### ▶ 8ビットタイマ制御方法の制約に関するご連絡 (2005 年 7 月)

**東芝マイクロコントローラ 900 ファミリー**

**8ビットタイマ制御方法の制約に関するご連絡**

**■PWMモード時の例**

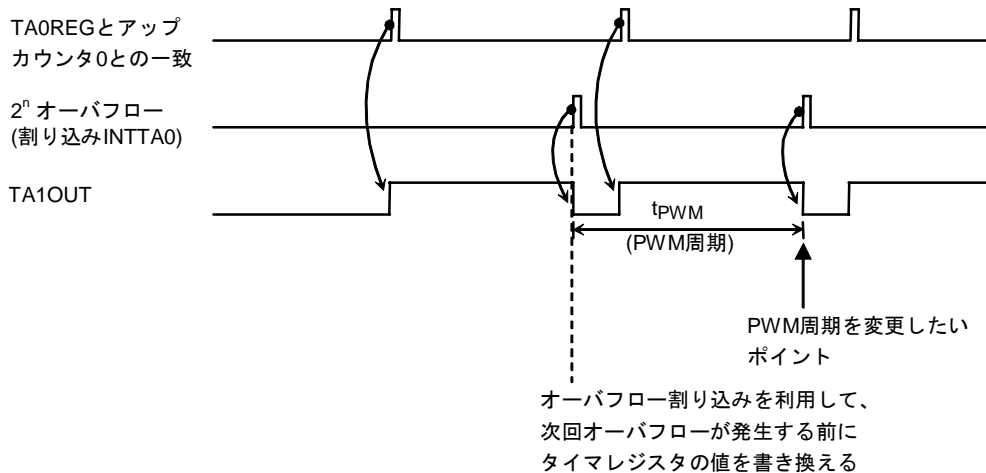
8ビットタイマにおいてPWMモードやPPGモードを使用時にダブルバッファを利用する場合は、注意が必要です。

タイマレジスタの設定値と、アップカウンタが一致して、オーバーフローが発生するタイミング直前にレジスタバッファのデータ更新を行うと、設定値と異なる波形信号が出力される場合があります。

その為、PWMモードではオーバーフロー割込みを利用し、次回のオーバーフローが発生する6サイクル前までに ( $f_{sys} \times 6$ )、レジスタバッファの更新を終了するようにしてください。

また、PPGモードを使用の際も同様に、周期のコンペア一致割込みを使用し、次回の周期コンペアが一致する6サイクル前までに、レジスタバッファの更新を終了するようにしてください。
